# DEMANDE D'ENREGISTREMENT POUR UNE INSTALLATION CLASSEE POUR LA PROTECTION DE L'ENVIRONNEMENT

Rubrique 1510

## Extension d'un site de stockage – entreposage

### Réponses aux compléments demandés par courrier en date des 14 février et 21 avril 2022

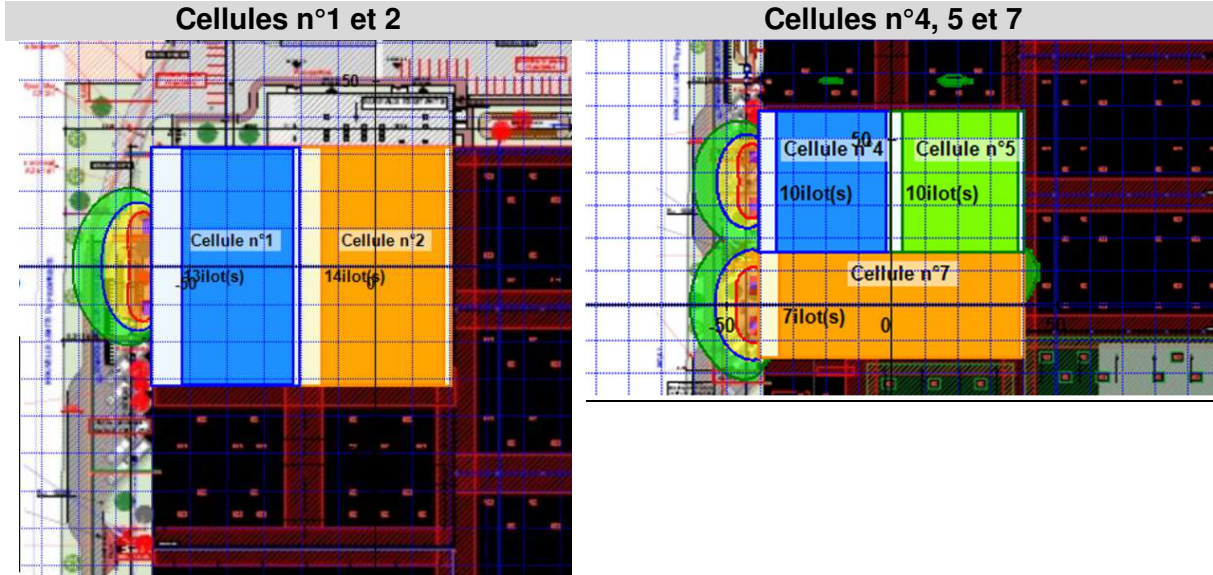
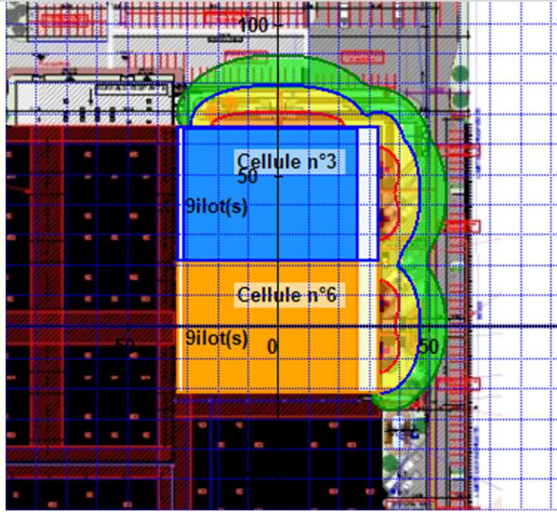
L'analyse des résultats des flux thermiques est reprise ci-dessous avec la re nomination des cellules :

La durée de l'incendie est de 94 min dans la cellule 2 et 93 min dans la cellule 1 soit une durée inférieure à la durée de résistance au feu des murs séparatifs (REI 120). Il n'y a pas de propagation de l'incendie aux cellules avoisinantes.

**Absence d'effet de  $5\text{kW/m}^2$  en limites de propriétés avec une modélisation majorant les conditions de stockage : cette configuration respecte l'exigence réglementaire.**

La note de calcul est présente en [PJ6-2 ANNEXE 1\\_NOTE\\_DE\\_CALCUL\\_C1-2](#).

**Cellules n°3 et 6**

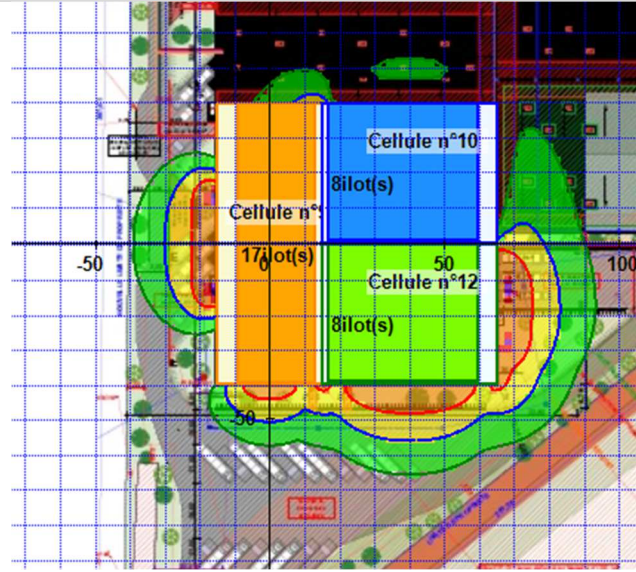
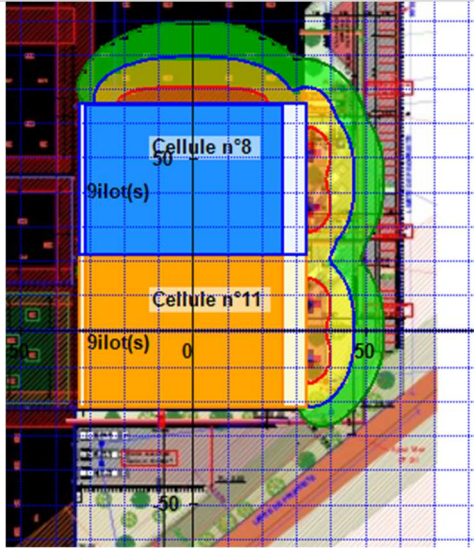
La durée de l'incendie est de 96 min dans la cellule 6 et 96 min dans la cellule 3 soit une durée inférieure à la durée de résistance au feu des murs séparatifs (REI 120). Il n'y a pas de propagation de l'incendie aux cellules avoisinantes.

**Absence d'effet de 5kW/m<sup>2</sup> en limites de propriétés avec une modélisation majorant les conditions de stockage : cette configuration respecte l'exigence réglementaire.**

La note de calcul est présente en [PJ6-4 ANNEXE 3\\_NOTE\\_DE\\_CALCUL\\_C3-6](#).

**Plan de localisation de la zone d'effondrement (zone rouge) face aux cellules 1, 2, 4, 5 et 9 concernées**

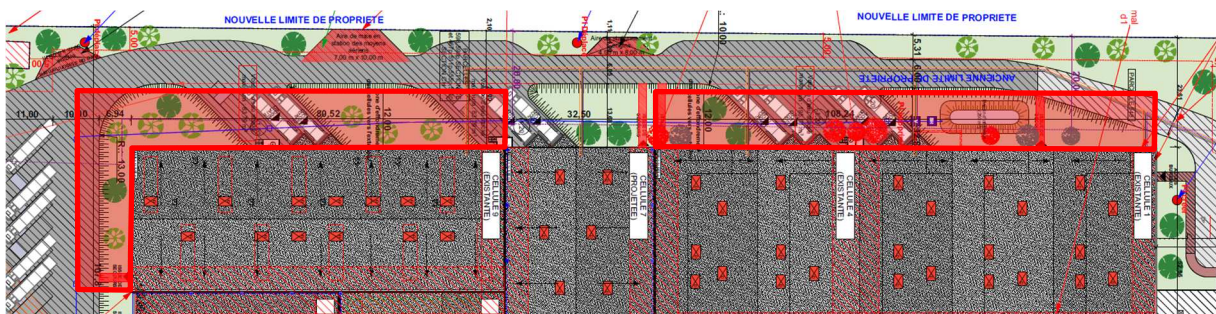
- Identification de la zone d'effondrement sur le plan (zone rouge) face aux cellules 1, 2, 4, 5 et 9 concernées. Rappelons que pour les cellules 3, 6, 7 et 8, la non-ruine vers l'extérieur pourra être justifiée,

Les modifications du plans ont ainsi été réalisées. Le plan est présenté en [PS Annexe 2 Plan masse](#) :

**Plan de localisation des aires de stationnement des engins et les poteaux incendie**

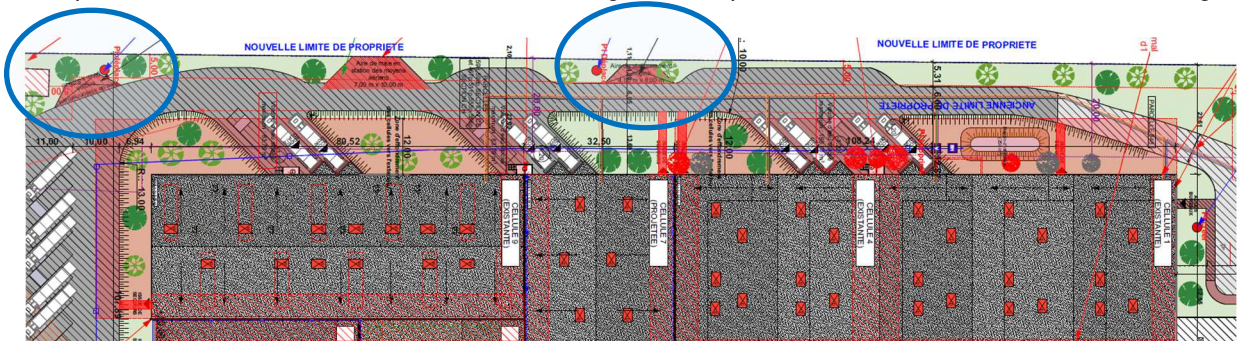
- Déplacement des aires de stationnement des engins et les poteaux incendie au-delà de la zone rouge,

**Plan de localisation de l'aire de mise en station des moyens aériens**

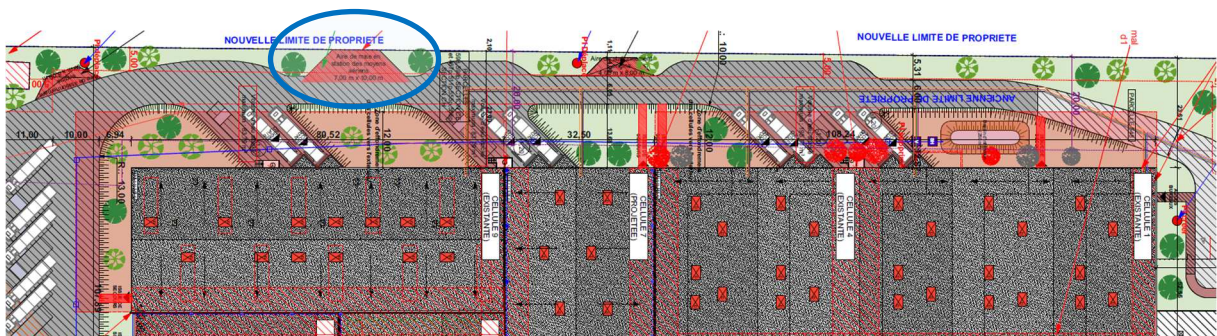
- Déplacement de l'aire de mise en station des moyens aériens au-delà de la zone rouge,

Pour ce point une demande de dérogation est sollicitée au titre du chapitre 3.3.1. Aires de mise en station des moyens aériens pour l'exigence **Chaque aire de mise en station des moyens aériens respecte, par ailleurs, les caractéristiques suivantes : [...] la distance par rapport à la façade est de 1 mètre minimum et de 8 mètres maximum** ; en effet, l'aire de mise en station des moyens aériens sera implantée au-delà de la distance comprise entre 1 mètre minimum et de 8 mètres maximum de la façade : à 18,10m. Rappelons que la limite de propriété se situe à 25,10 m de la façade.

**Plan de localisation de la voie engin**

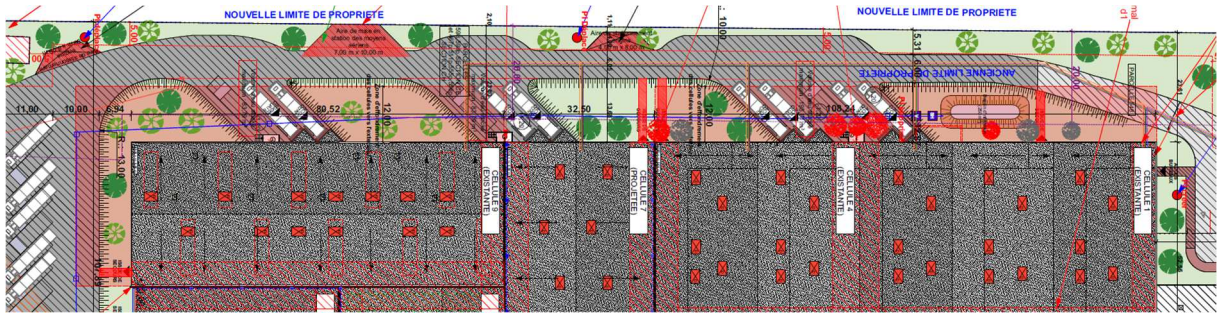
- A noter que la voie engin n'est pas impactée par la zone d'effondrement et que la dure d'incendie 90min est inférieure à la stabilité des structures 120min,

**Plan de localisation des voies engins, poteaux incendie et aires de stationnement engins et aériens vis-à-vis des flux thermiques**

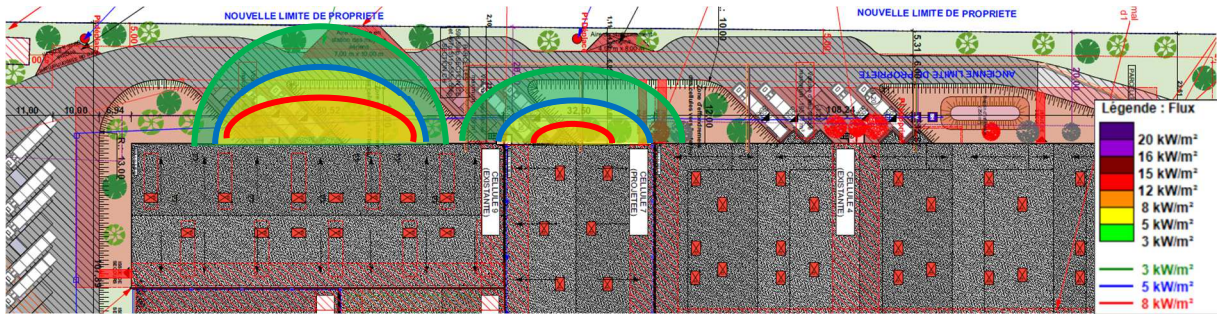
- le tout en veillant à ce que ces implantations ne soient pas dans les flux thermiques de 5 et 8 kW/m<sup>2</sup>.
